Objet : WATERMAEL-BOITSFORT. Avenue des Nymphes, 46

Demande de permis unique portant sur la transformation et l'extension d'une maison unifamiliale.

Avis conforme de la CRMS

Façade avant - situation existante

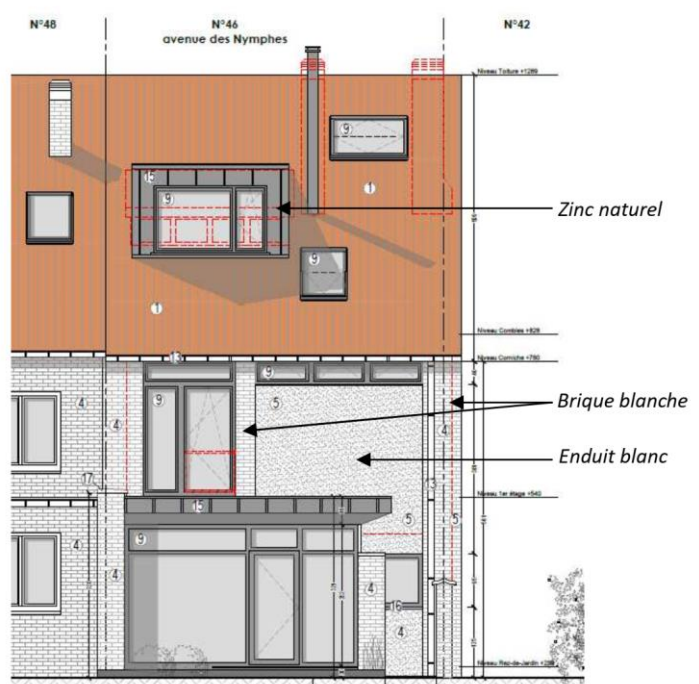
Comprenant la nécessité d'adapter la maison aux conditions d'habitabilité actuelle et sans s'opposer à la possibilité d'étendre cette maison, la CRMS émet un avis défavorable sur le projet dans sa déclinaison actuelle. Elle estime que les caractéristiques de cette maison, à savoir la composition des façades, le jeu des pleins et des vides, l'alternance vitrage-panneau sandwich colorés, les proportions et la typologie des lucarnes rampantes, les matériaux (façade avant), les jeux chromatiques... fondent les qualités matérielles et stylistiques de la maison. Les faire disparaître ou tant les transformer serait synonyme de perte de caractère et de banalisation de cette architecture qui revêt une valeur patrimoniale.

- maintien des panneaux sandwich ou, du moins, du système chromatique et du jeu de pleins et de vides dans l'ordonnement des fenêtres des façades avant et arrière;
- maintien de la typologie et de l'emprise des deux lucarnes, sans pour autant s'opposer à leur remplacement dans un plus grand respect de leur modénature ;
- meilleure intégration, sobre et légère, de l'annexe projetée perturbant moins la composition de la façade arrière.
